기 술 검 토 서

제 목 : 터널내 배수시설 결빙방지대책 적용성 검토

강 원 건 설 사 업 단
춘천 ~ 동홍천기술자문단

기술검토건명	터널내 배수시설 결빙방지대책 적용성 검토		
공 구	전 공 구	검 토 구 분	도 로
검 토 기 간	2008. 4. 16 ~ 2008. 4. 17	담 당 자	황 영 규
근 거 공 문	제 강원 - 2008 - 119호	회 신 공 문	제 강원자문 - 2008 - 119호

3) 결빙가능구간 분석

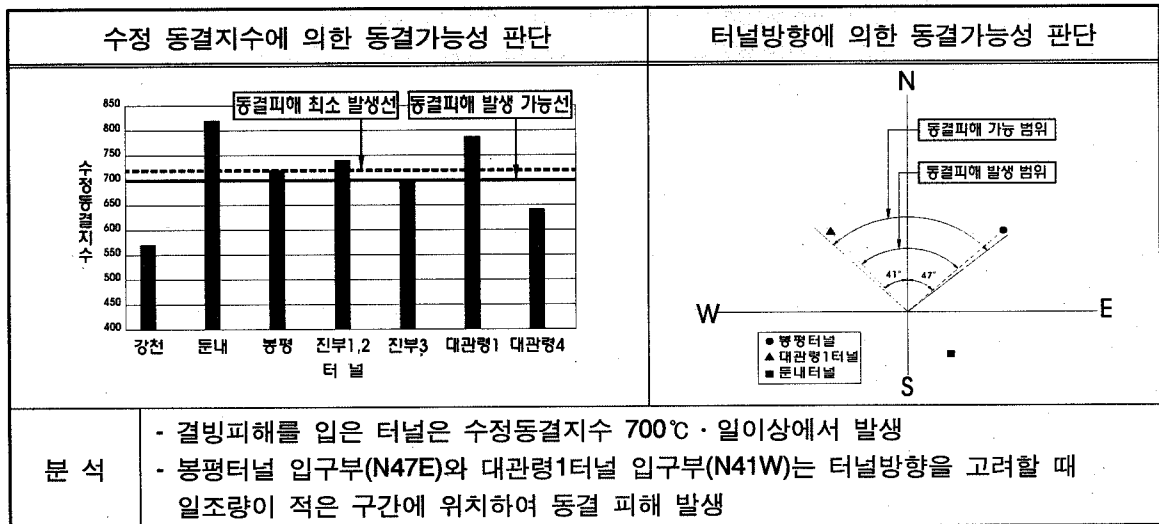
분 석	- 외기에 의한 동결가능 구간 : 입구부 50~250m(약 200m 구간)
-----	---

■ 열전도 해석

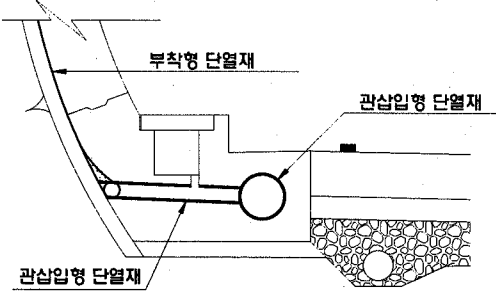
터널내부에 찬공기가 유입될 경우 터널내부에서 지중에 미치는 영향(동결)을 프로그램을 통해 해석

분 석 결 과	결빙방지 대책
- 수정동결지수가 700℃·일 이상이고 - 터널방향 N 50° E ~ N 45° W인 터널에 대하여 결빙방지 대책 수립	터널입구로부터 200m구간에 단열재 삽입 및 부착

2) 터널방향 분석에 따른 결빙가능여부 검토

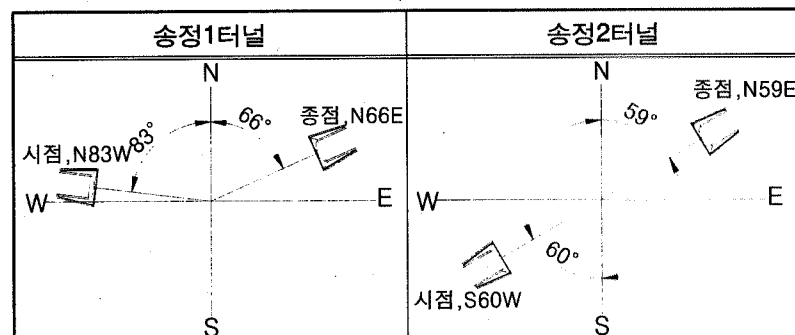
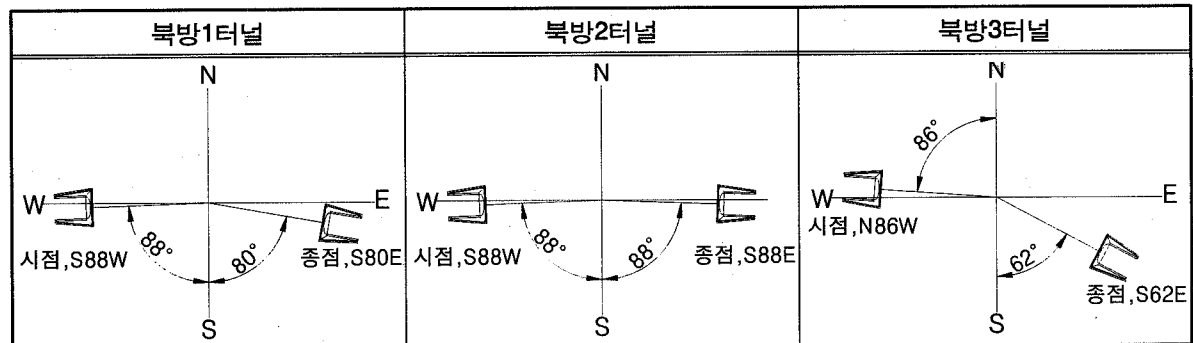
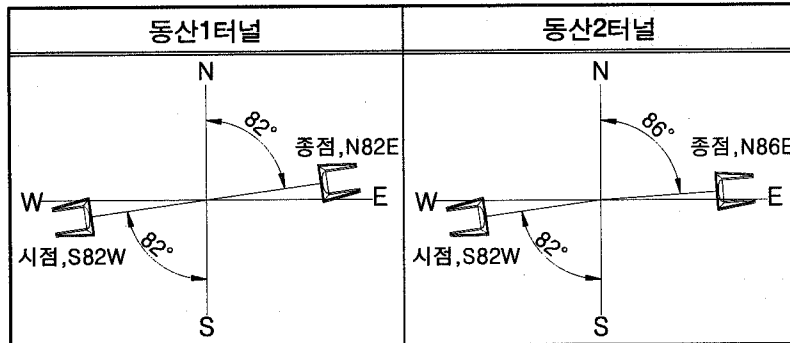
- 1) '터널내 배수시설 결빙방지대책 검토'에 대한 적용성을 검토한 결과, 수정 동결지수가 $700^{\circ}\text{C} \cdot \text{일}$ 이상인 구간은 검토대상 터널 시·종점 총 14개소 중 동산1터널 외 7개소인 것으로 검토됨.
- 2) 또한, 터널방향이 $N 50^{\circ} E \sim N 45^{\circ} W$ 인 터널은 본 춘천-동홍천간 고속도로 상에는 위치하지 않은 것으로 검토됨.
- 3) 따라서, 터널 배수시설 결빙가능 조건을 만족하는 터널은 없는 것으로 검토되어 터널내 배수시설 결빙방지대책은 본 춘천-동홍천간 고속도로 구간에서 제외하는 것이 타당함.
